ЖИЛОЙ КОМПЛЕКС
по адресу:
г. Москва, ЦАО, ул. Садовническая, вл. 76/71

ПРОЕКТНАЯ ДОКУМЕНТАЦИЯ **Корректировка**

Подраздел 5
Сети связи
Часть 4
Автоматизация противопожарных систем

АА/БЭ-03-ДС3-ИОС5.4
Корректировка

Изм.	Кол.уч.	Лист	Ндок.	Подп.	Дата
Разраб.	Афанасьева			<i>Афанасьева</i>	11.25
Проверил	Афанасьева			<i>Афанасьева</i>	11.25
ГИП	Шараева			<i>Шараева</i>	11.25
Н.контр.	Костылева			<i>Костылева</i>	11.25

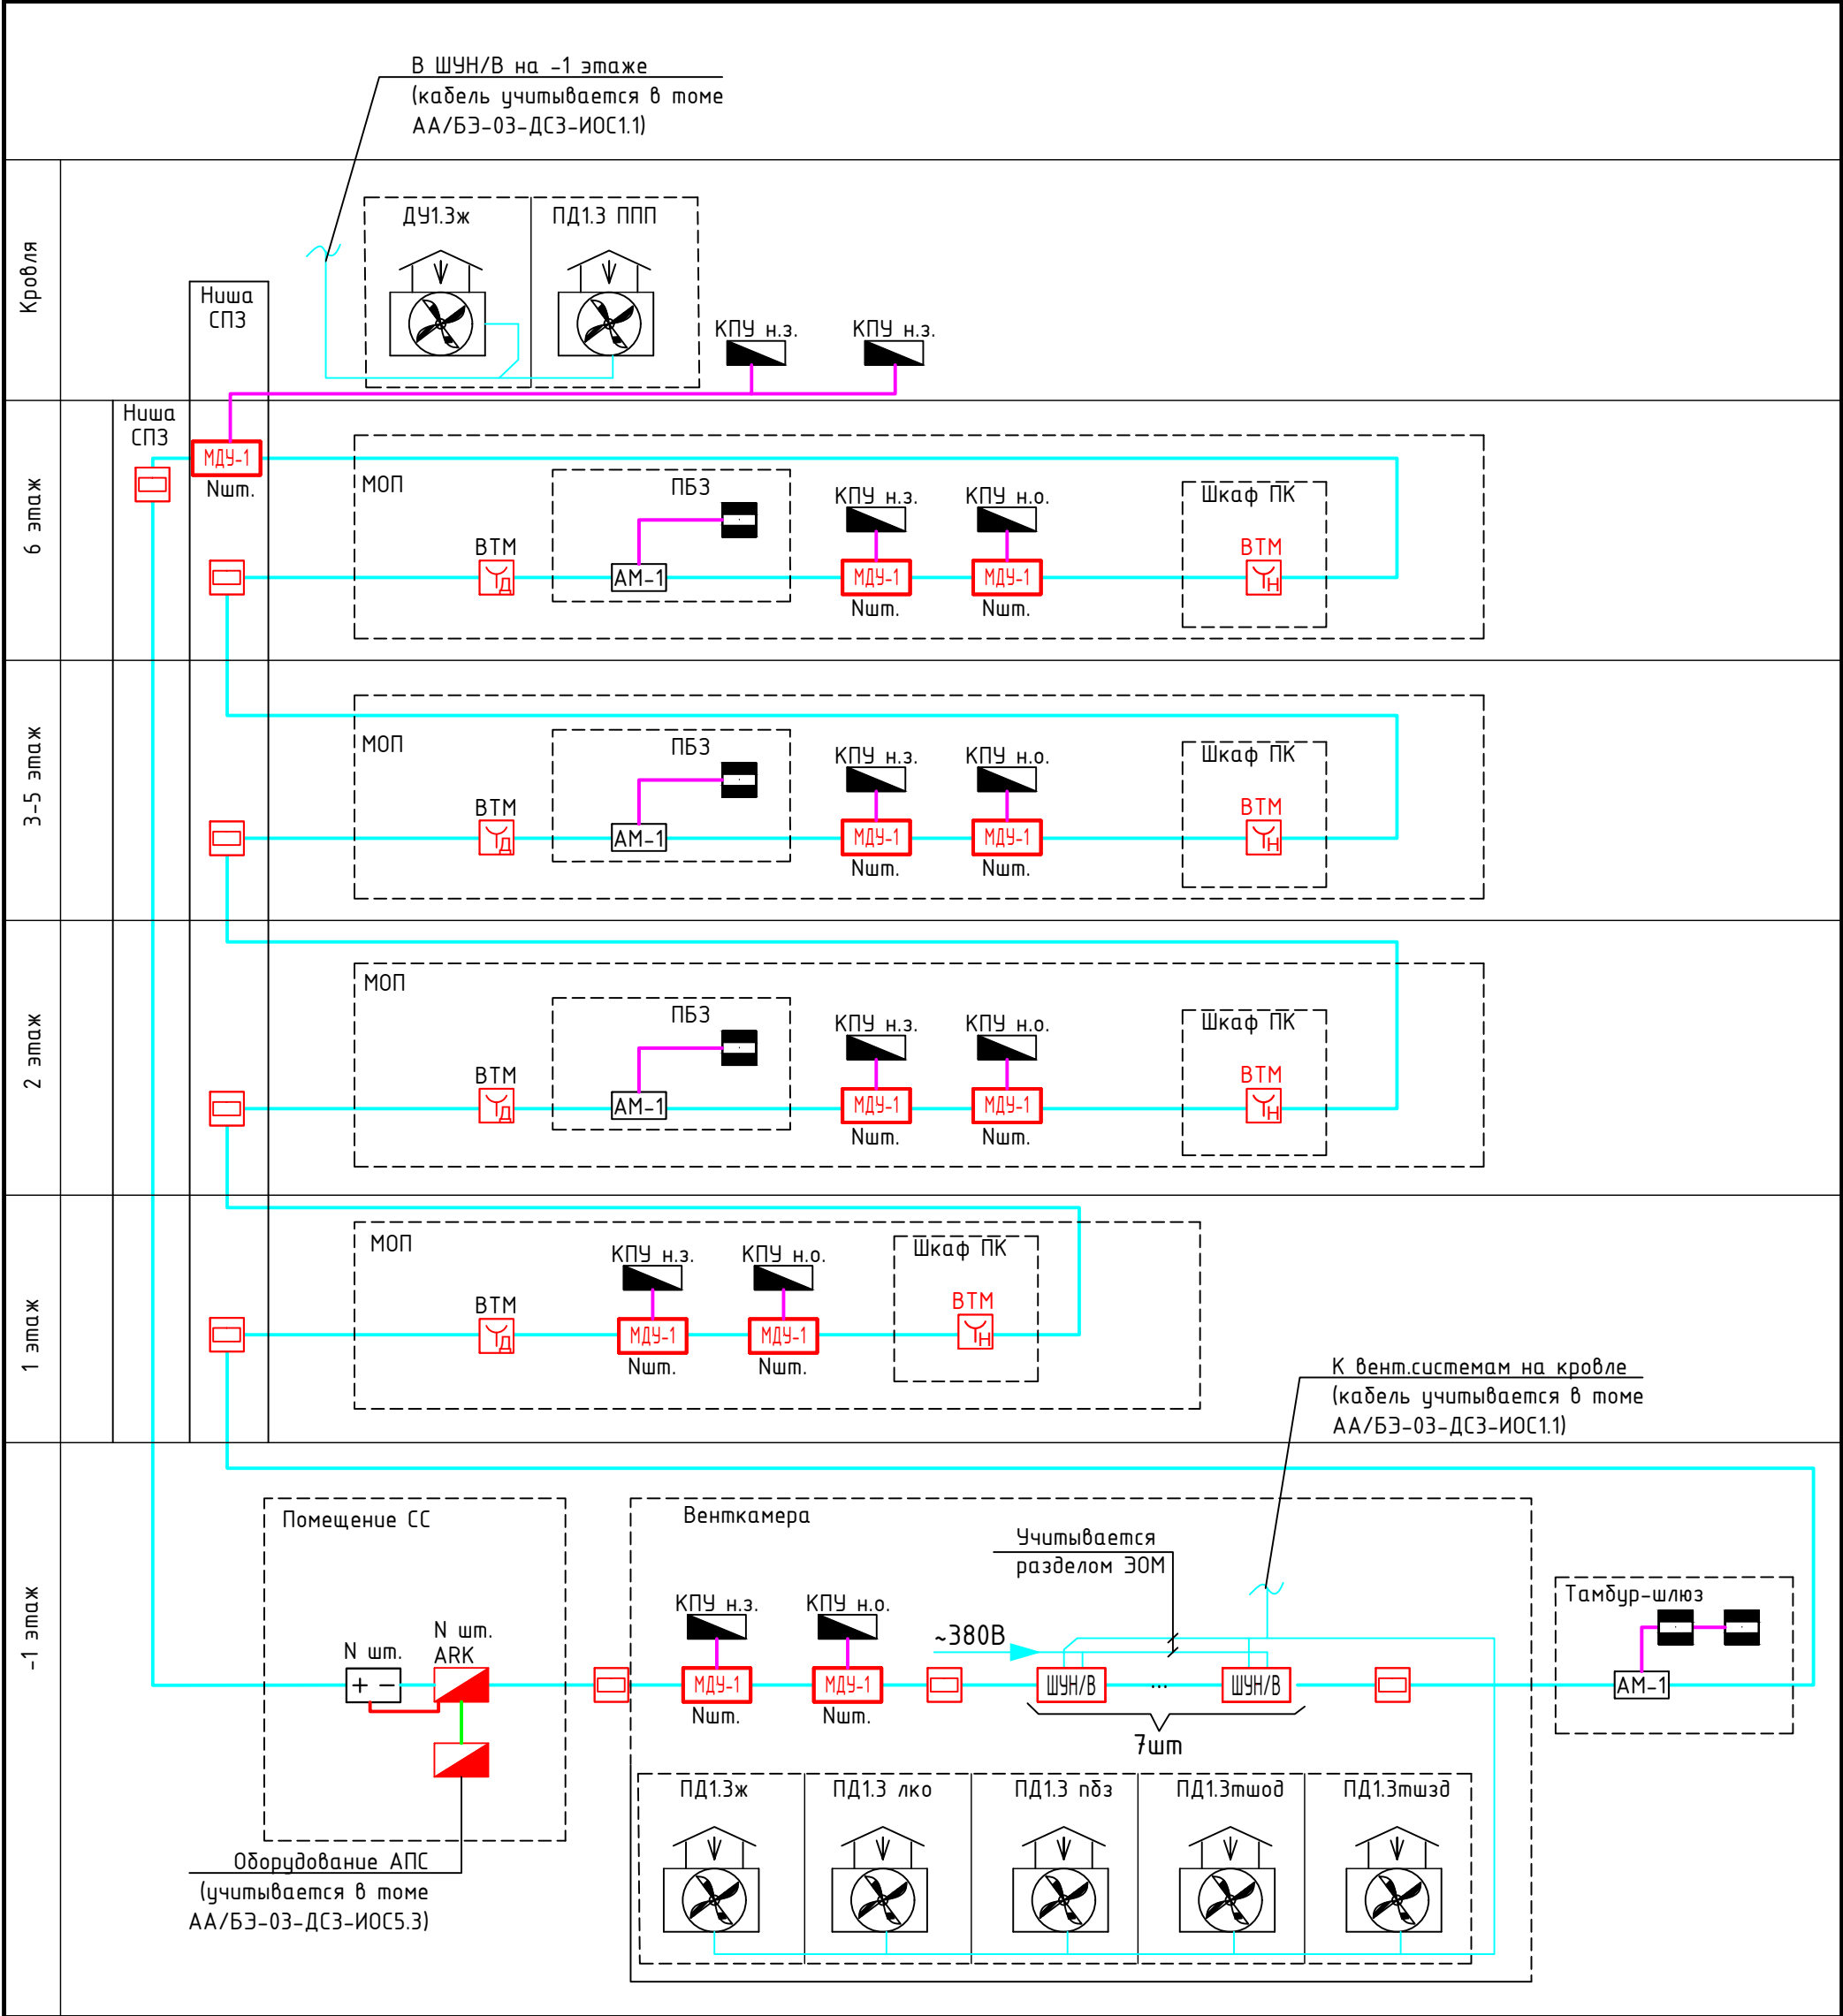
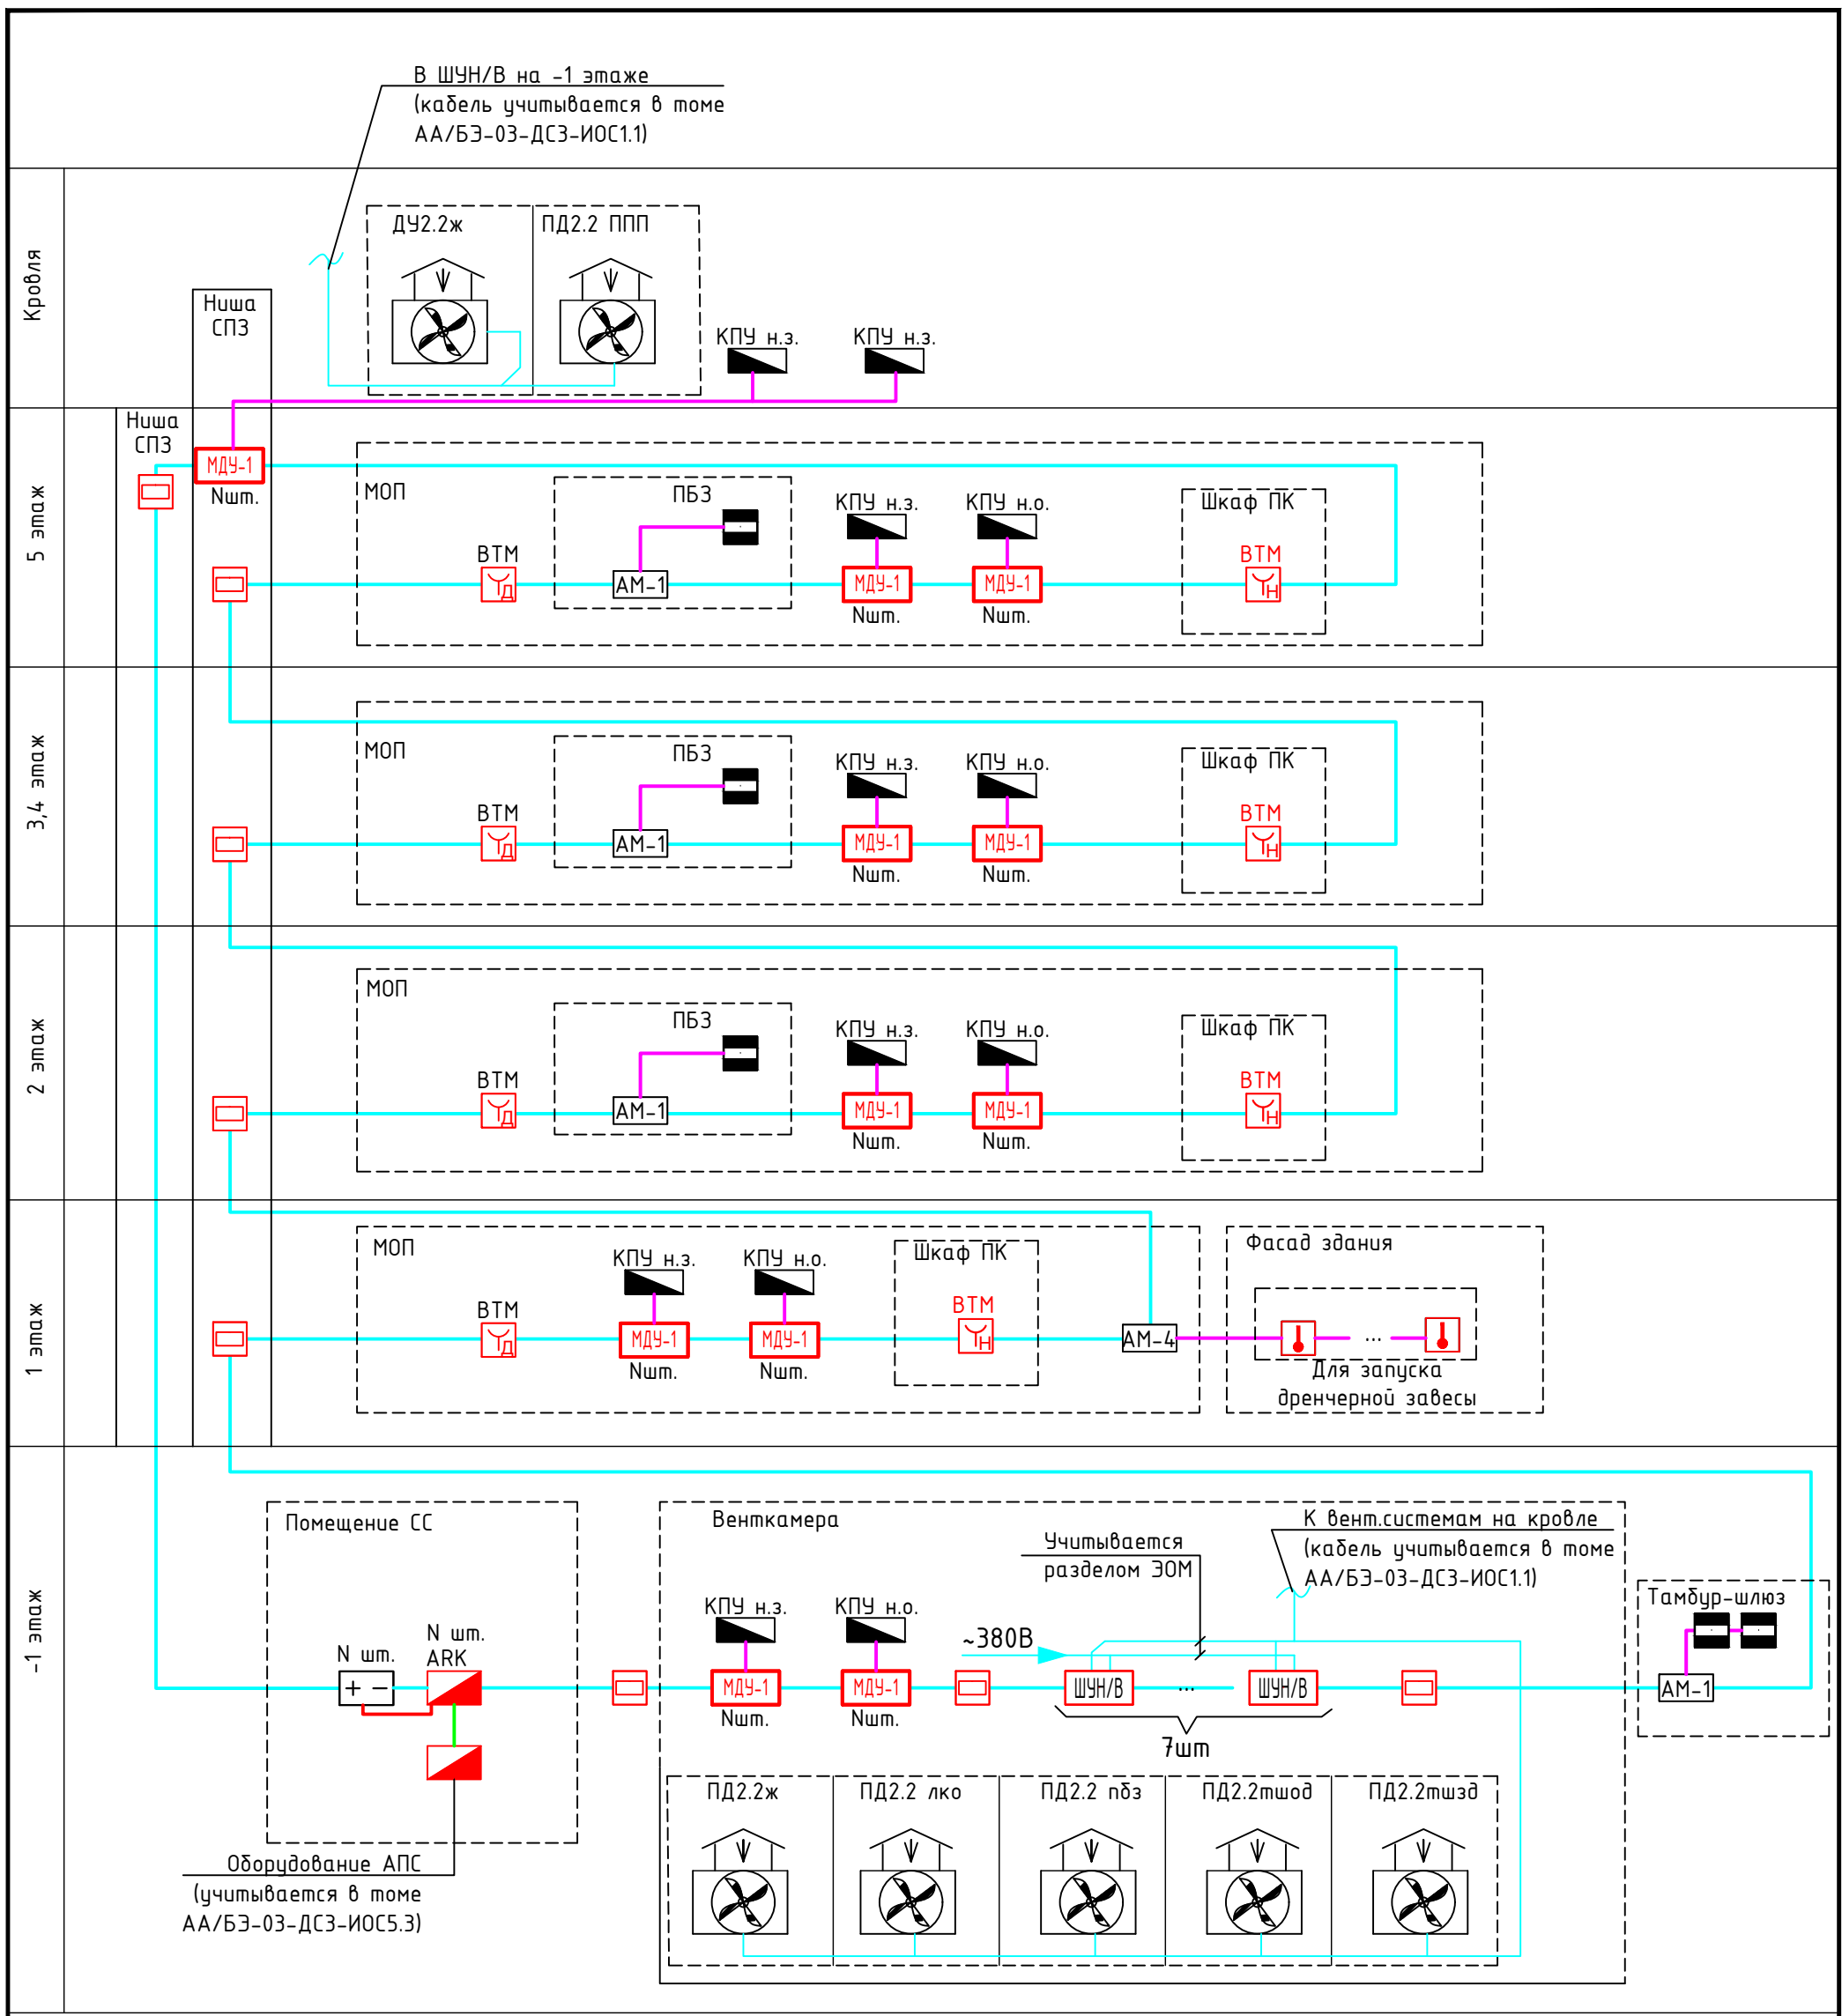
Ранее разработанные решения ПД, получившие положительное заключение негосударственной экспертизы от 19.08.2024 №77-2-1-3-047721-2024, от 23.04.2025 № 77-2-1-2-022133-2025, от 09.06.2025 № 77-2-1-2-032022-2025	Суть изменения, внесенного в рамках корректировки ПД	Ссылка по внесенным изменениям на состав ПД (Том, часть, страница, лист, корпус/оси/ секция)
Отсутствовала Аннотация	Пояснительная записка дополнена аннотацией	Том 5.5.4, ТЧ лист 4
Недостаточность сведений о документации. На основании которой выполнена корректировка ст.П	Исходные данные дополнены информацией о документах, на основании которых выполнена корректировка ст.П	Том 5.5.4, ТЧ лист 4,5
Управление лифтами задублированы. В томе ИОС5.3 так же предусмотрено управление лифтами при пожаре	Решения по управлению лифтами предусматриваются в томе ИОС5.3	Том 5.5.4, ТЧ лист 5
ШУН/В предусмотрены в томе ИОС1.1	ШУН/В предусматриваются в данном томе	Том 5.5.4, ТЧ лист 5, ГЧ лист 2-9
